**CCR-VIA -- COMITATO DI COORDINAMENTO REGIONALE PER LA
VALUTAZIONE D'IMPATTO AMBIENTALE****Giudizio n° 3372 del 18/03/2021****Prot. n° 2020/30430 del 28/01/2021****Ditta Proponente:** DEL BORRELLO MARIA DOMENICA**Oggetto:** Trasferimento del centro di autodemolizione da Vasto, via Madonna della saletta, allo stabilimento in località Ranciara**Comune di Intervento:** Pollutri**Tipo procedimento:** Verifica di Assoggettabilità ai sensi dell'art. 19 del D.lgs 152/06 e ss.mm.ii.**Presenti** (in seconda convocazione)**Direttore Dipartimento Territorio – Ambiente (Presidente)** ing. Domenico Longhi (Presidente Delegato)**Dirigente Servizio Valutazioni Ambientali** -**Dirigente Servizio Gestione e Qualità delle Acque****Dirigente Servizio Politica Energetica e Risorse del Territorio - Pescara** dott. Giovanni Cantone (delegato)**Dirigente Servizio Gestione Rifiuti e Bonifiche - Pescara** dott. Gabriele Costantini (delegato)**Dirigente Servizio Pianificazione Territoriale e Paesaggio** ing. Eligio Di Marzio (delegato)**Dirigente Servizio Foreste e parchi - L'Aquila** dott. Sabatino Belmaggio**Dirigente Servizio Opere Marittime** ASSENTE**Dirigente Servizio Genio Civile competente per terr

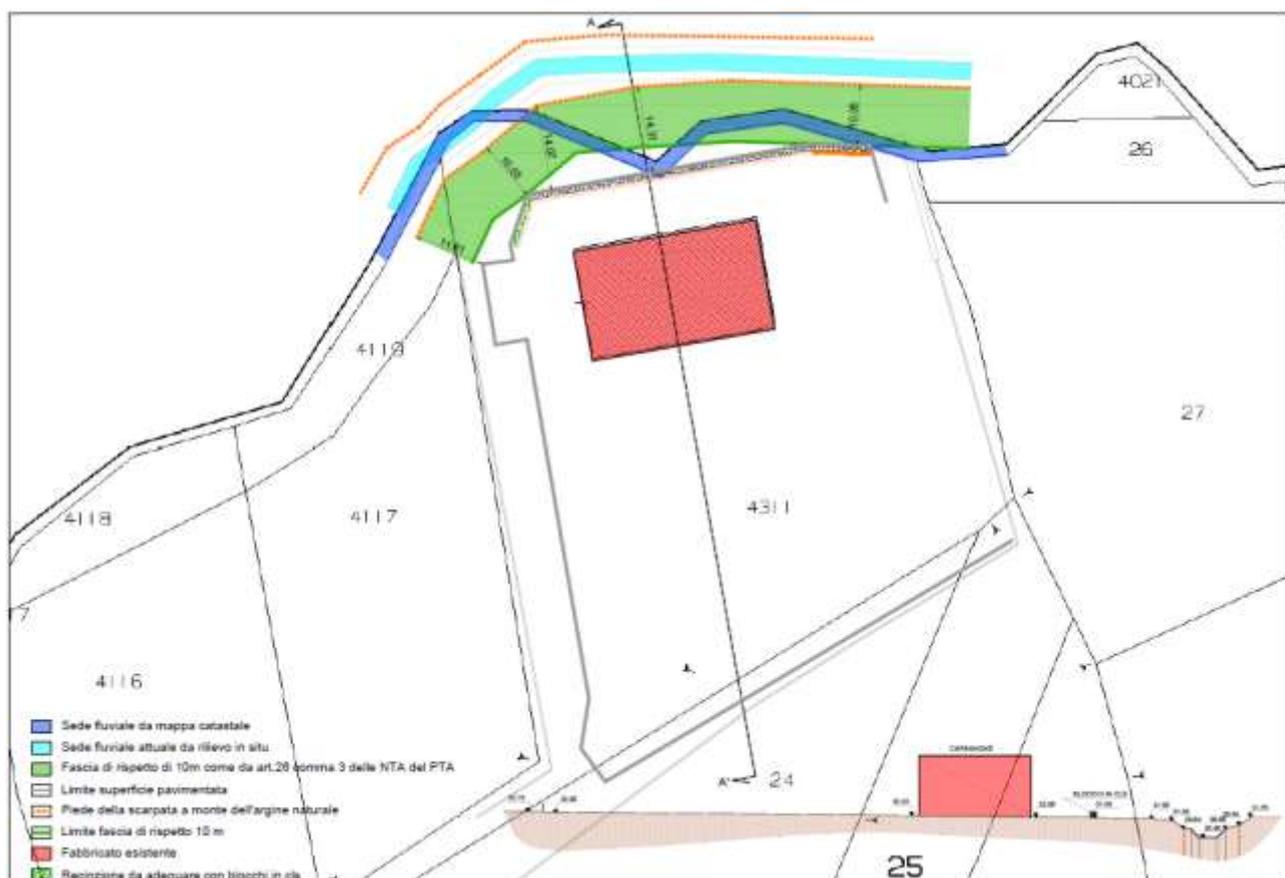
1. Posizionamento dell'area di intervento rispetto alle eventuali individuazioni di fasce di rispetto e/o di area contigue della riserva naturale Bosco di Don Venanzio così come indicato nel PRGR relativamente ai vincoli sulle aree protette

Il tecnico dichiara che la proponente DEL BORRELLO ha inviato all'Ufficio Tecnico del Comune di Pollutri specifica richiesta, al fine di attestare la totale estraneità del progetto con il perimetro e con gli strumenti di gestione della Riserva Naturale guidata Bosco di Don Venanzio. È dichiarato altresì che con nota prot. 5640 del 9.12.2020 (Allegato 1 alla documentazione integrativa), il Responsabile del Settore Tecnico ha certificato che l'area dell'impianto non ricade né all'interno della perimetrazione della Riserva Naturale Regionale Guidata né all'interno della perimetrazione dell'area zona SIC/ZSC.

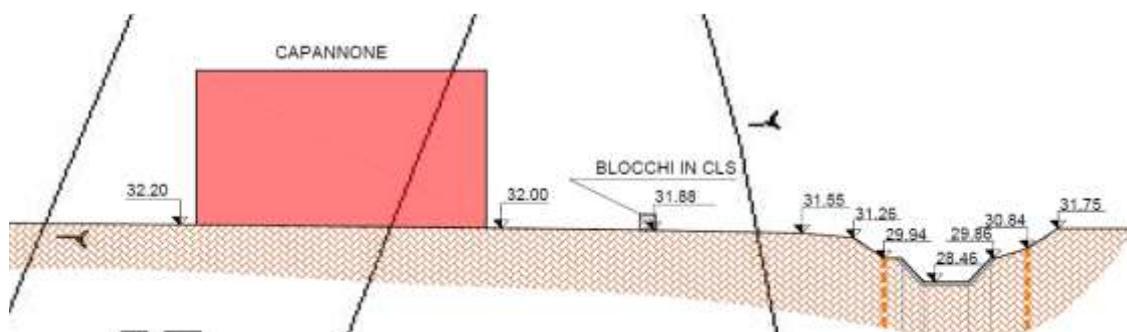
2. Rispetto dell'esclusione dei vincoli stabiliti dall'art. 26 delle NTA del PTA dichiarati al punto 1.3.2.5. "Aree rivierasche dei corpi idrici" della Relazione tecnica illustrativa fornendo un elaborato catastale con l'indicazione delle distanze del recinto dell'area oggetto di intervento con i vincoli stabiliti dal comma 3 delle predette norme

Il tecnico dichiara che la ditta proponente ha incaricato un tecnico abilitato per eseguire un **rilievo topografico**, volto ad indicare il **reale andamento del corso d'acqua** (cd. Fosso Barbato) limitrofo all'area di impianto, in quanto l'**estratto di mappa catastale** risulta **non aderente** al reale stato dei luoghi.

Sulla base del rilievo topografico eseguito, il tecnico dichiara di aver predisposto un **elaborato progettuale** (Allegato 2 alla documentazione integrativa), sviluppato su base catastale, riportante l'indicazione della **fascia di 10 metri dall'argine del fosso**.

Come dichiarato, applicando un criterio prudenziale, la verifica è stata condotta prendendo a riferimento il piede della scarpata a monte dell'argine del corpo idrico, il quale risulta lievemente arretrato rispetto all'argine stesso. Si riporta di seguito uno stralcio della sezione presente nell'Allegato 2 alla documentazione, in cui vengono indicati i punti dai quali sono state calcolate le distanze.

Rispetto a tale punto, il proponente ha allegato alla documentazione progettuale l'elaborato denominato “Allegato 5 - Elab 08PRD4” datato Gennaio 2021, riportato di seguito, a firma del tecnico Ing. Lorenzo Giammattei, al quale si rimanda per i dettagli.

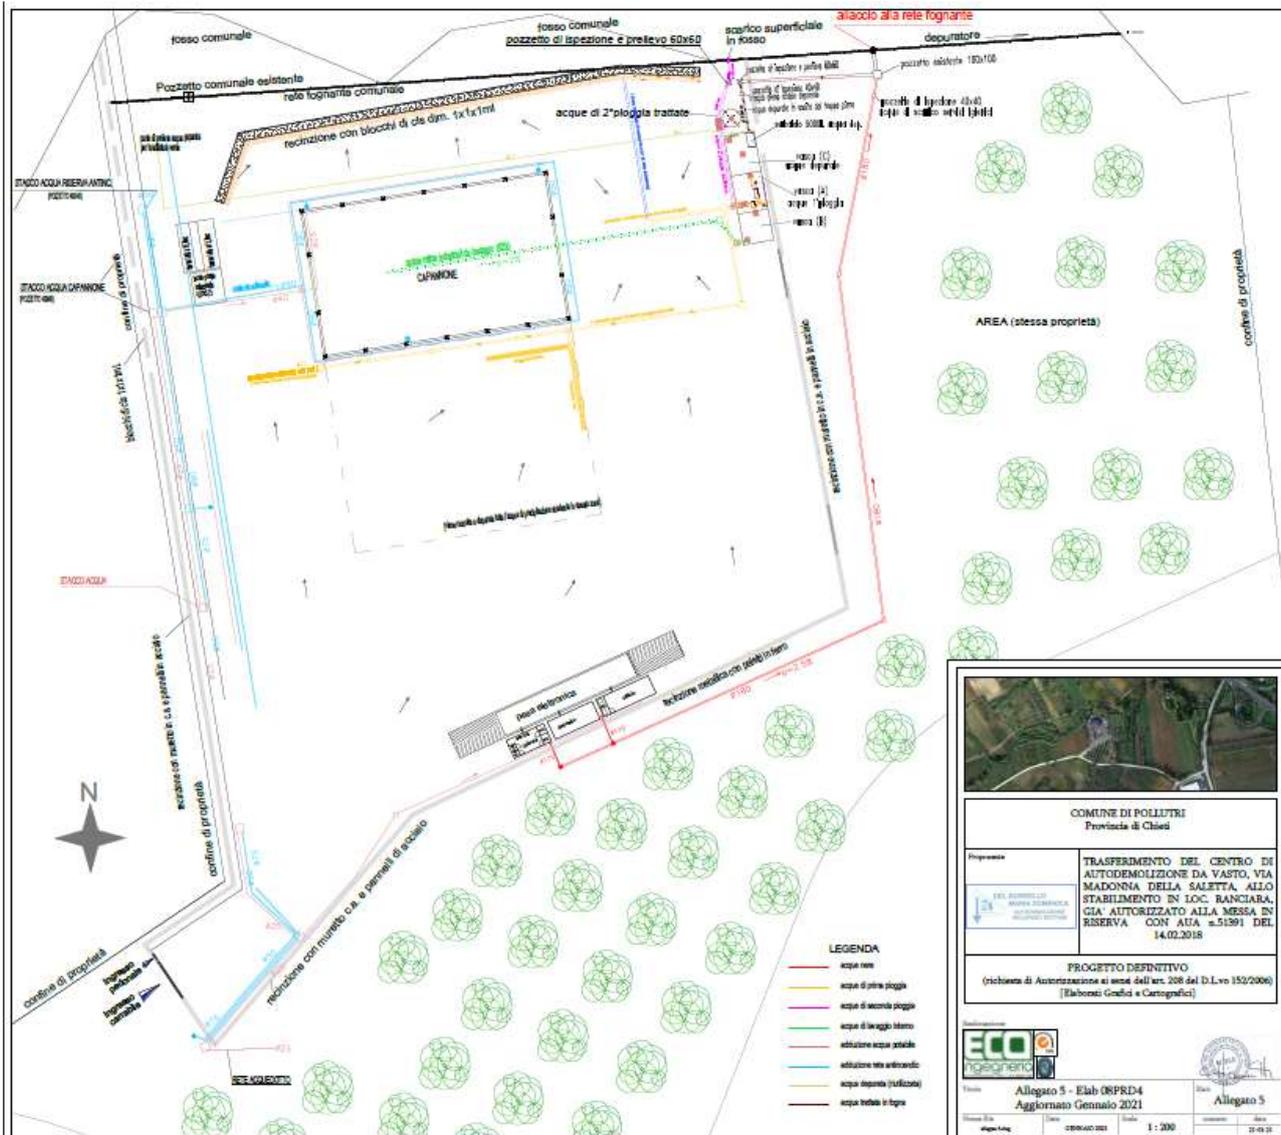
4. Elaborato cartografico 08-PRD4 “Reti Tecnologiche” con l'indicazione del sistema di gestione delle acque comprensivo della porzione di piazzale impermeabilizzato ricompreso tra il capannone esistente ed il fosso

Come descritto dal tecnico nella relazione di accompagnamento alle integrazioni, al fine di assicurare la corretta gestione delle acque meteoriche anche per la porzione di piazzale impermeabilizzato ricompreso tra il capannone esistente ed il fosso, è stato previsto un **sistema di drenaggio delle acque dilavanti tali superfici**, costituito da una **canaletta carrabile a raso** in cui dette acque defluiranno per gravità vista la pendenza attuale del piazzale.
